(下洋省一建棚户区改造A地块)变更项目二期工程

变更前

变更内容:

变更后

总平面图 1:500

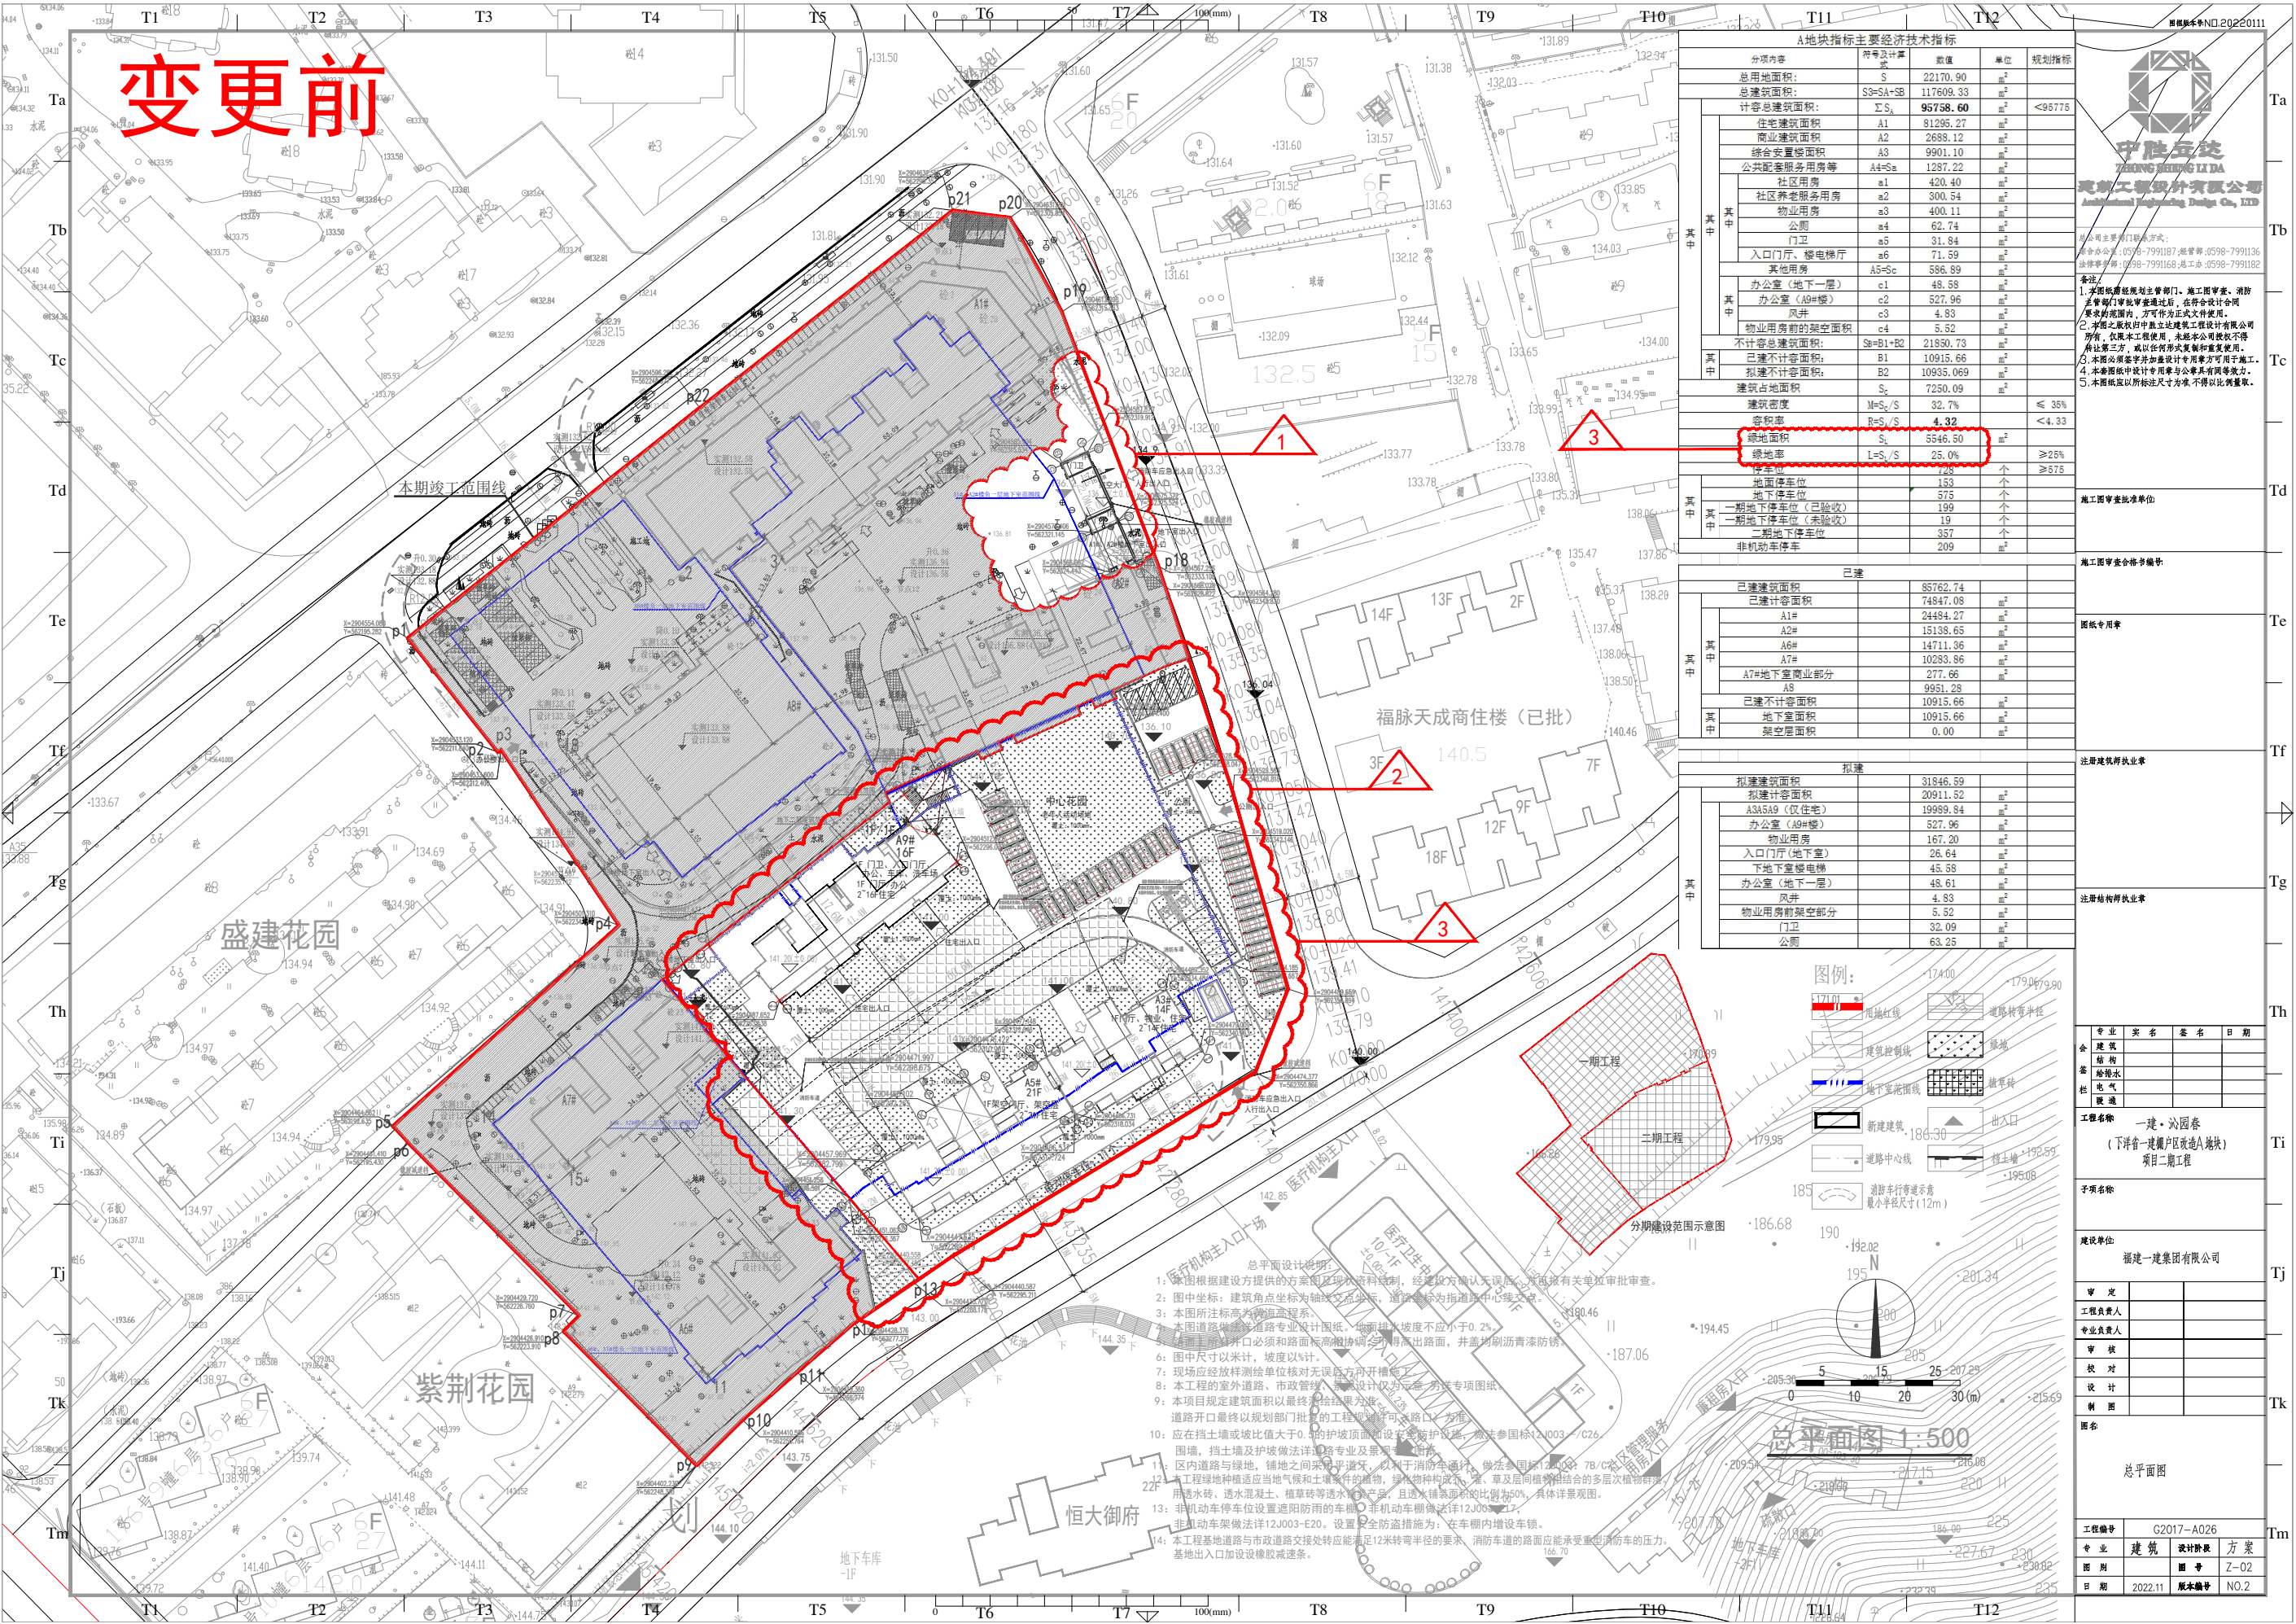
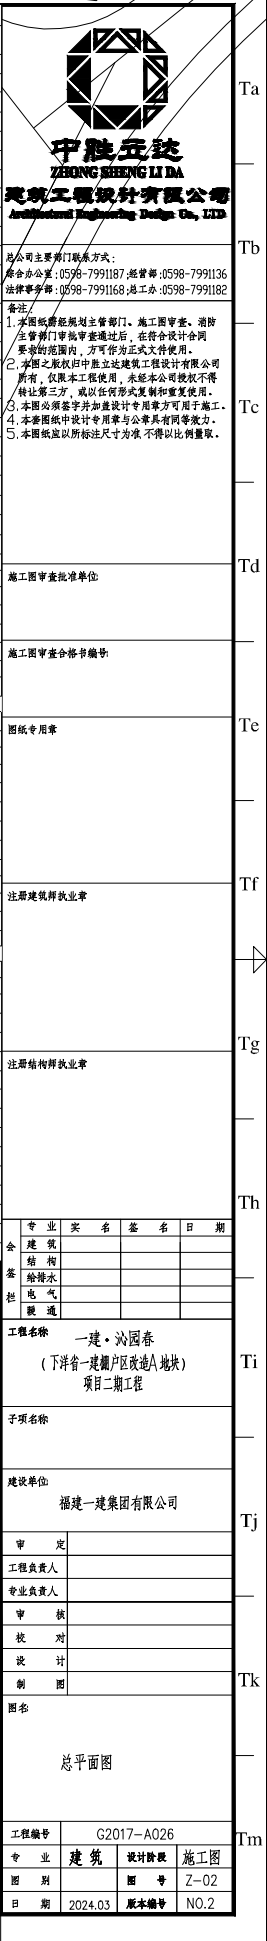
1. 东北侧门卫重新设计, 室外道路标高由134.91变更为134.33, 东北侧出入口由道路变更为台阶, 增设无障碍坡道, 东北侧原有消防应急出入口同步取消。

A1#与A2#之间增加消防回车场。满足消防规范要求。

2、地面机动车停车位布局调整，沿围墙及建筑布置，对应车道同步调整。

变更前地面机动车停车位：153个。（其中一期已建24个。）

其中普通机动车停车位：77个；双层机械机动车停车位：76个

变更后地面机动车停车位：153个。（其中一期已建24个。）

其中普通机动车停车位: 87个; 微型车停车位: $2 \times 0.7 = 1$ 个。

单层机械机动车停车位:15个。

三层机械机动车停车位:50个。

3、绿地景观布局优化,

A3#楼南侧道路取消。

变更前:绿地面积: 5546.50m²

(包含一期绿化面积3573.874m²。)

绿地率: 25.0%

变更后:绿地面积: 6380.145m²

(包含一期绿化面积3573.874m².)

绿地率: 28.78%

一层平面图 屋面层平面图
立面图

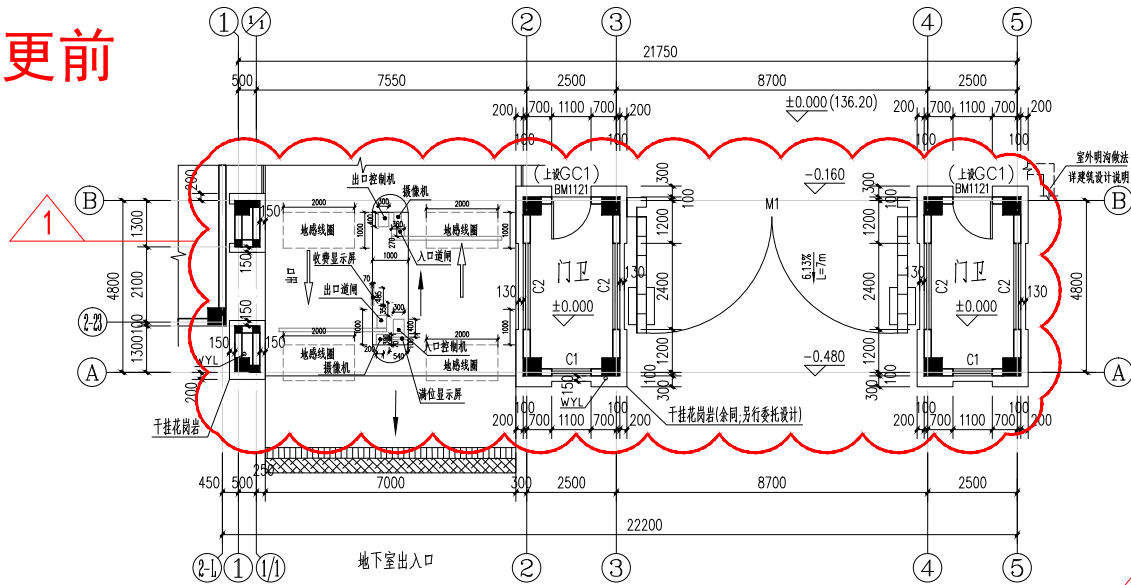
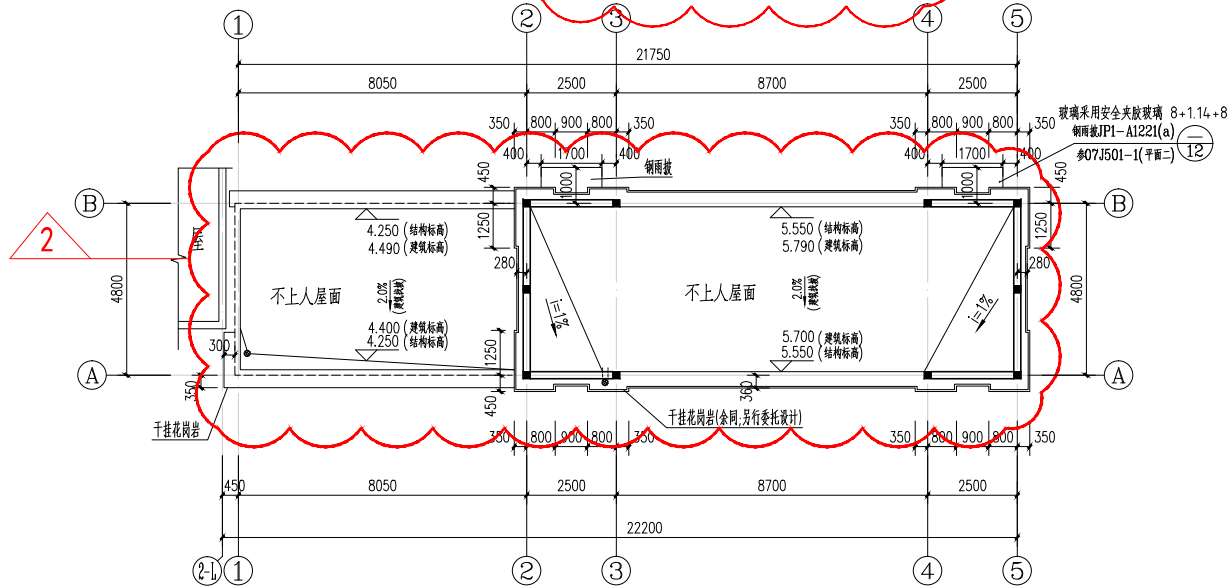
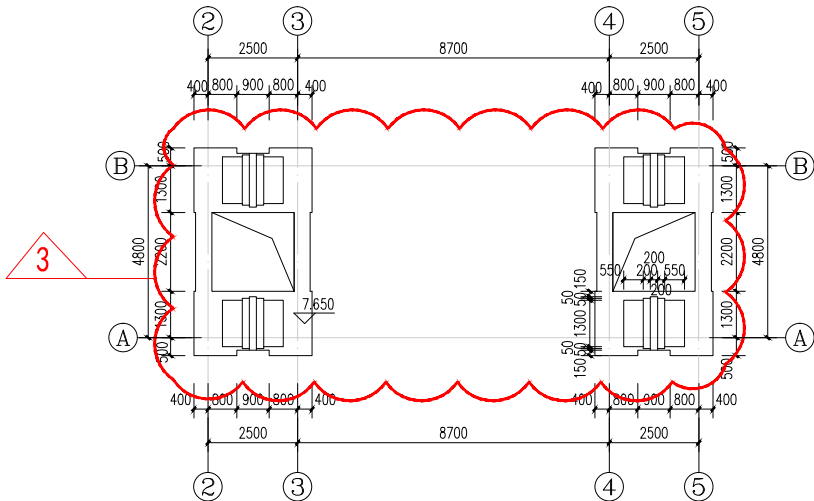
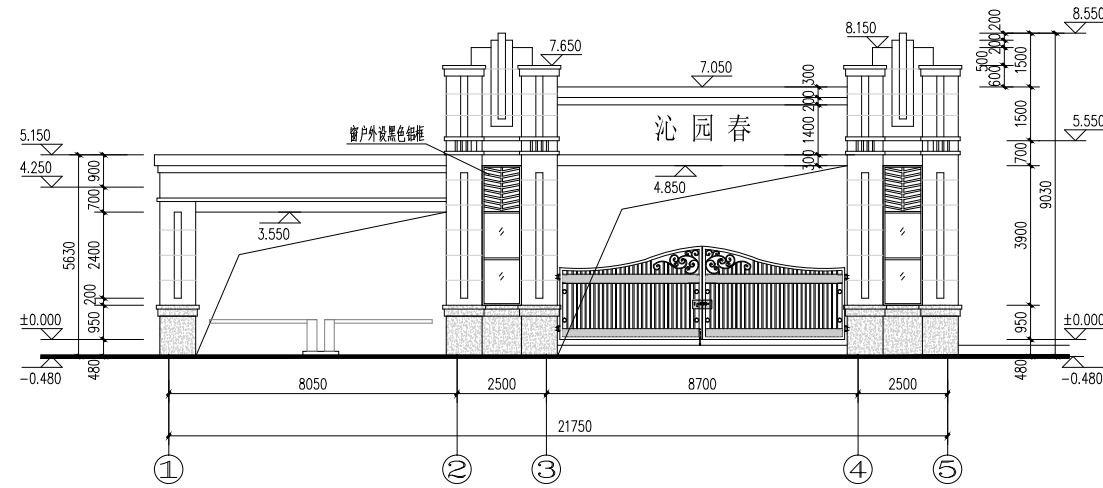
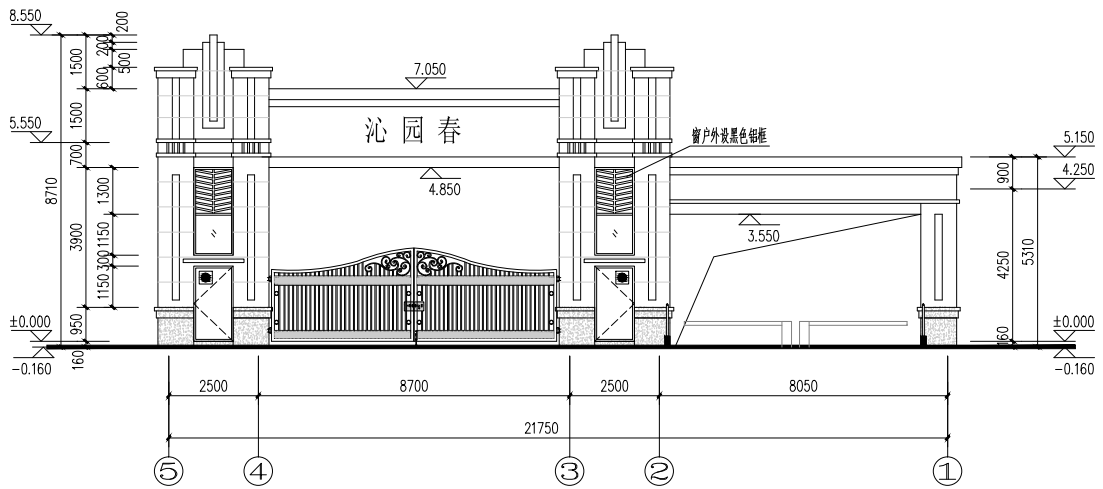
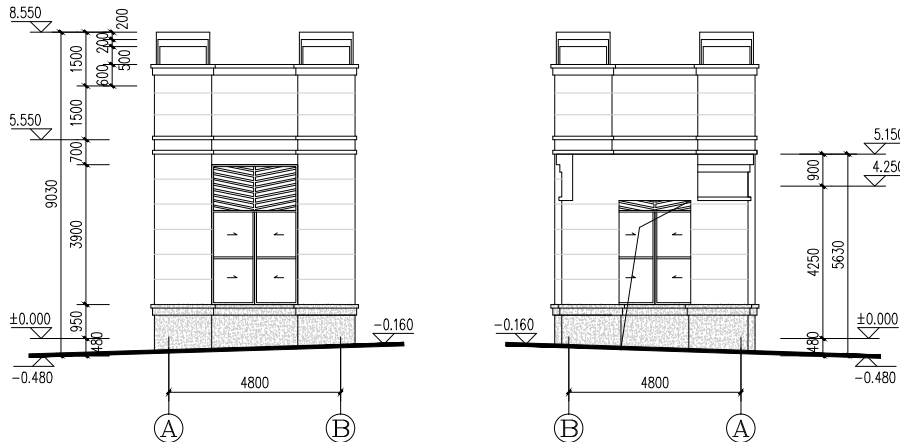
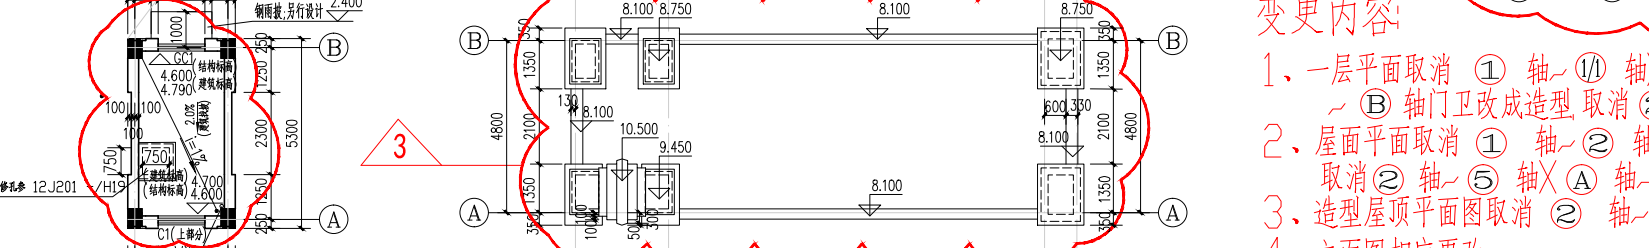
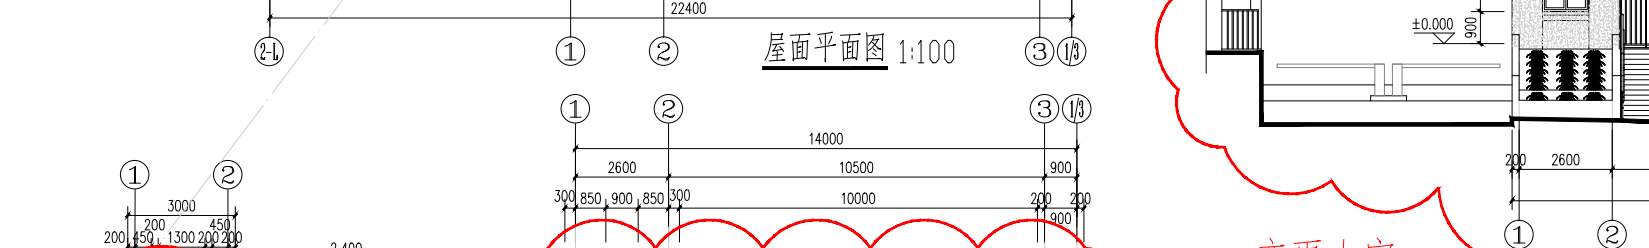
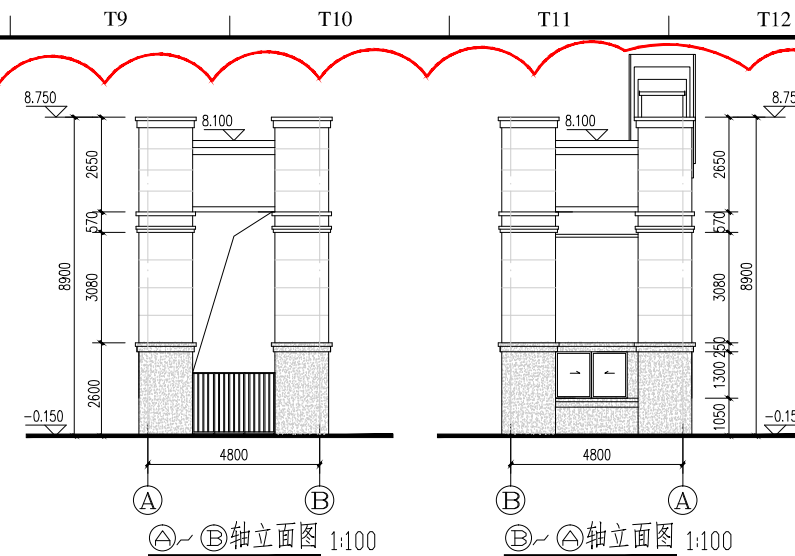
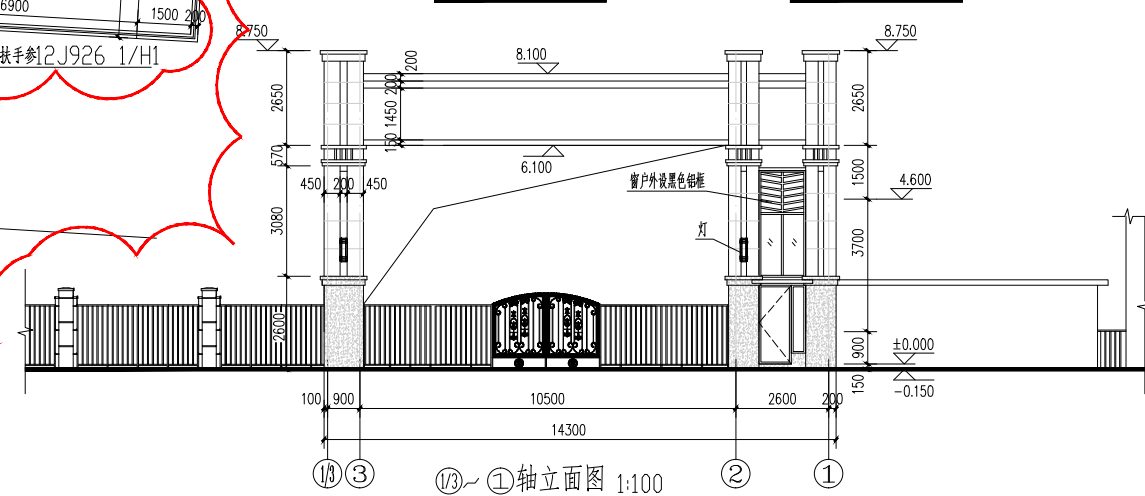
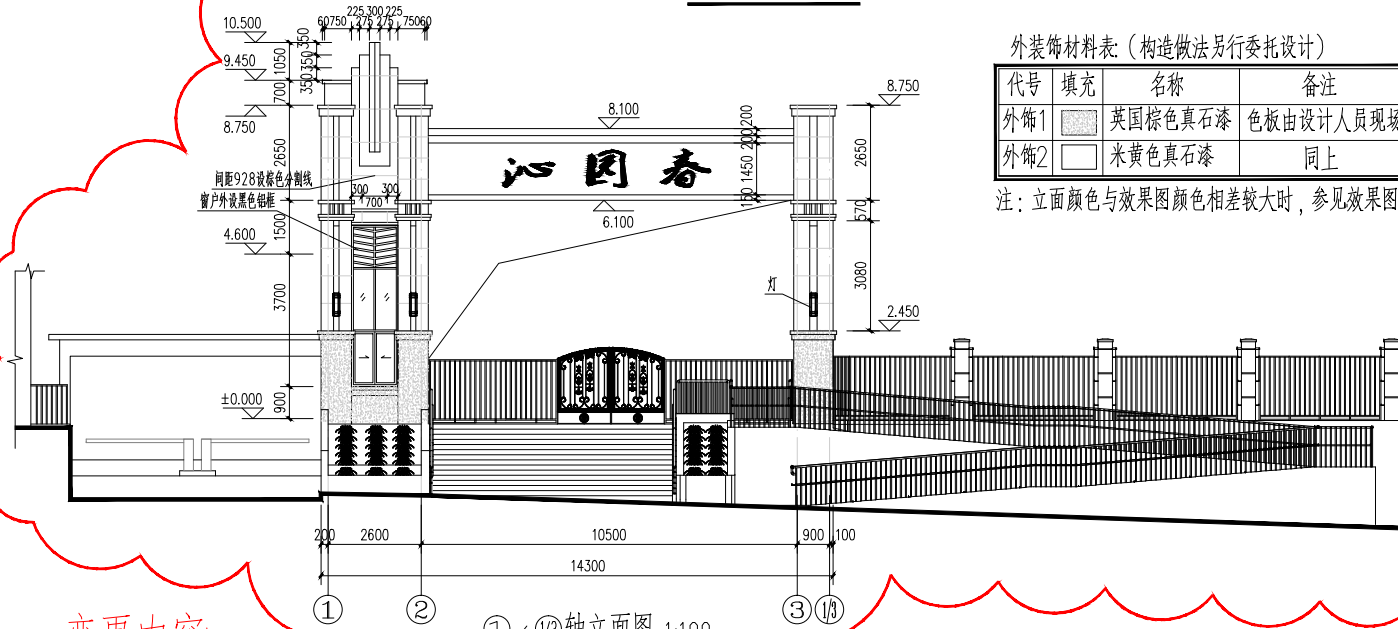
- 一层平面取消 ① 轴~①/① 轴×A 轴~B 轴造型，取消 ④ 轴~⑤ 轴×A 轴~B 轴门卫改成造型，取消 ② 轴~⑤ 轴×A 轴~B 轴干挂花岗岩线条。
- 屋面平面取消 ① 轴~② 轴×A 轴~B 轴屋面板，取消 ② 轴~⑤ 轴×A 轴~B 轴干挂花岗岩线条。
- 造型屋顶平面图取消 ② 轴~⑤ 轴×A 轴~B 轴干挂花岗岩线条。
- 立面图相应更改。
门卫高度相应调整。
门卫出入口高差相应调整。
- 门卫面积减少11.943平方米。
